CONCEPTO TÉCNICO SOBRE NECESIDAD DE ESTUDIOS DETALLADOS DE AMENAZA Y RIESGO POR FENOMENOS DE REMOCIÓN EN MASA DENTRO DEL TRÁMITE DE LICENCIA URBANÍSTICA	Código:	GPR-FT-10
		Versión:	04
		Fecha de revisión:	21/06/2011

1.1 CONCEPTO TÉCNICO No.	CT-7824
1.2 ÁREA:	Subdirección de Análisis de Riesgos y Efectos de Cambio Climático
1.3 COORDINACIÓN:	Estudios y Conceptos Técnicos
1.4 REFERENCIA CRUZADA RADICADO FOPAE:	2014ER17458
1.5 RESPUESTA OFICIAL No.	RO-74081

2.1 SOLICITANTE:	Patricia Rentería Salazar
2.2 PROYECTO:	Transversal 73 C 75 A 23 Sur
2.3 LOCALIDAD:	19. Ciudad Bolívar
2.4 UPZ:	69. Ismael Perdomo
2.5 BARRIO O SECTOR CATASTRAL:	Sierra Morena
2.6 DIRECCIÓN:	Transversal 73 C 75 A 23 Sur
2.7 CHIP:	AAA0020LLYX (*)
2.8 MANZANA CATASTRAL:	28
2.9 PREDIO CATASTRAL:	
2.10 ÁREA (Ha):	0.182 (*)
2.11 FECHA DE VISITA:	Octubre 14 de 2014

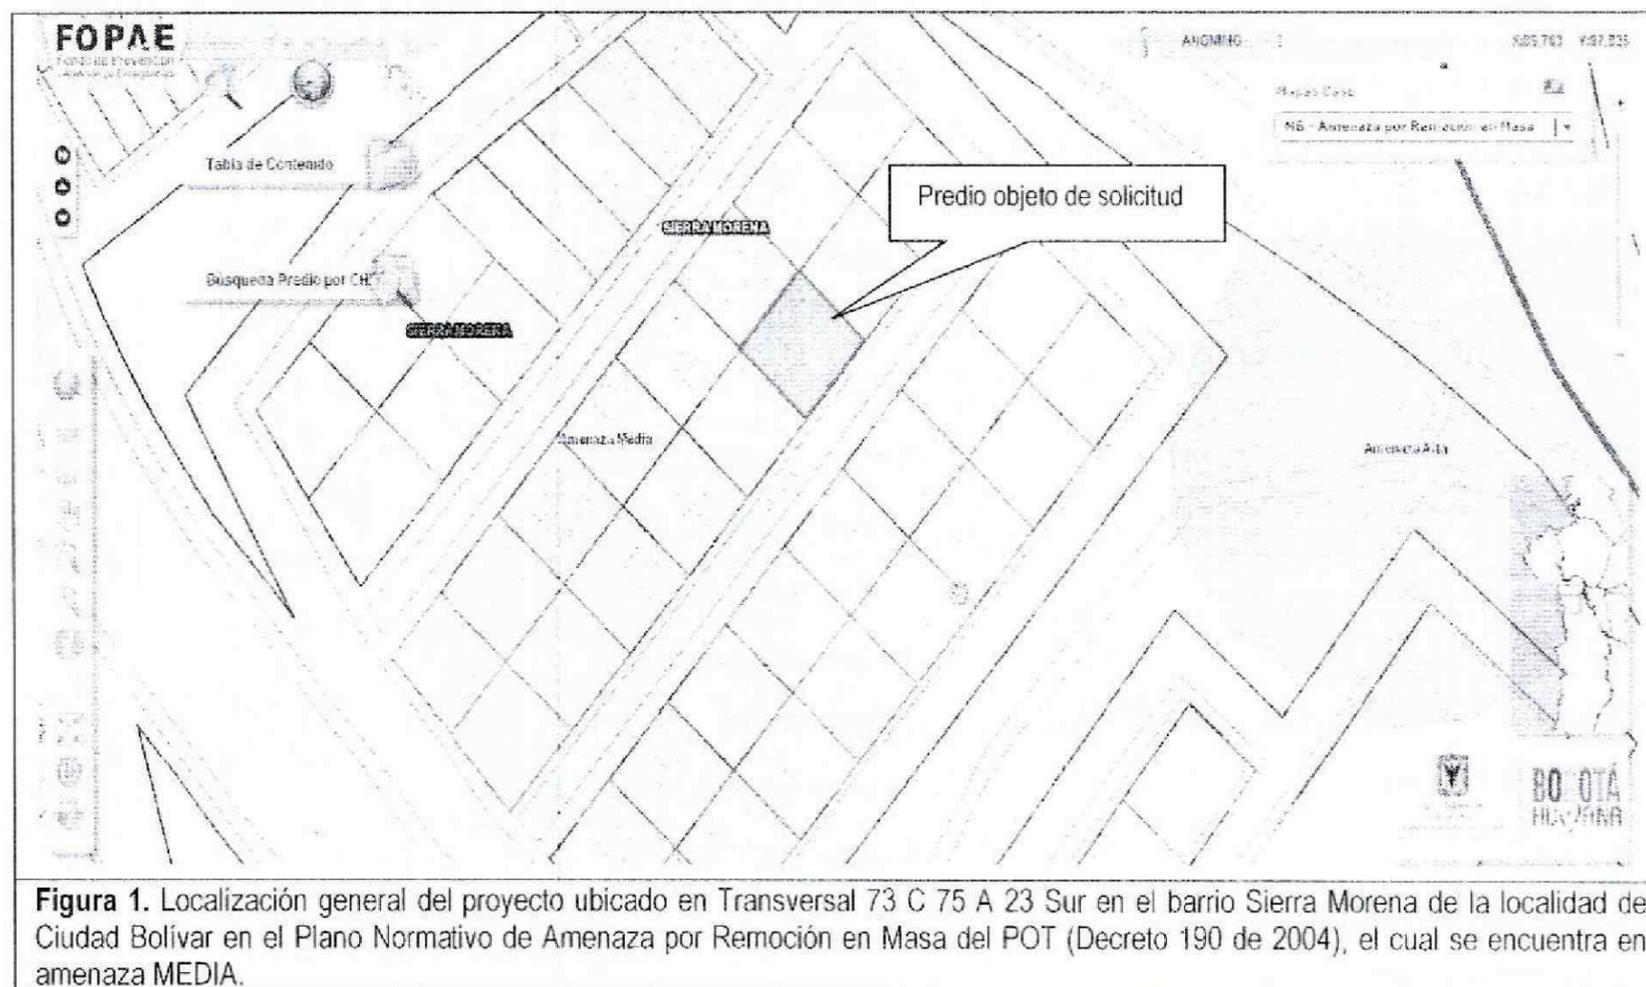
Conforme con el plano normativo de "Amenaza por Remoción en Masa" del Plan de Ordenamiento Territorial de Bogotá – POT, el sector del proyecto se encuentra en una zona de *AMENAZA MEDIA* por procesos de remoción en masa (Figura 1).

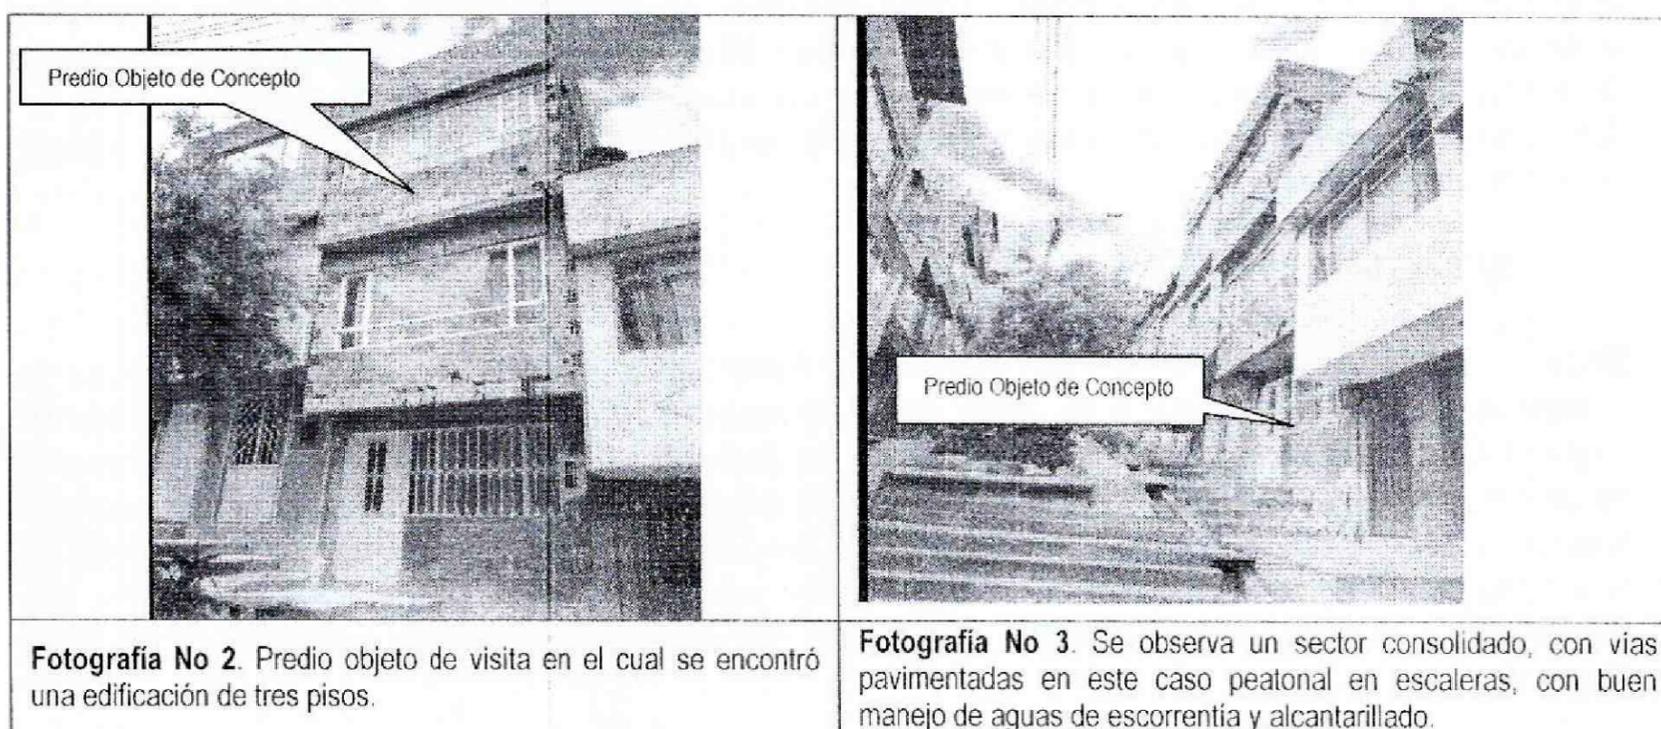
La zona de interés cuenta con un uso de suelo urbano que corresponde a un sector consolidado con densidad de construcción media, en un terreno con pendiente media de unos 35° aproximadamente, el cual cuenta con vías principales pavimentadas, en este caso la vía de acceso es peatonal en escaleras con alguna arborización. En la visita un vivienda de tres pisos en mampostería semi-confinada. La construcción observada coincide con la solicitud hecha en el formulario GPR-FT-03. Por lo anterior se recomienda un estricto control de la Alcaldía Local de Ciudad Bolívar encargada del control urbanístico del sector. En el medio urbanístico que colinda con la vivienda se encentraron edificaciones hasta cuatro (4) pisos de altura en las cuales se estima que predomina el sistema estructural de mampostería confinada y semi-confinado; teniendo en cuenta que la consideración anterior obedece a una inspección visual desde el exterior de las edificaciones, esta se considera limitada (Fotografías No 1 y 2).

En el predio no se observaron evidencias de afectación por procesos de remoción en masa de carácter local en su interior, ni de carácter general en la ladera o zonas aledañas al predio evaluado (Fotografías No 2 y 3).
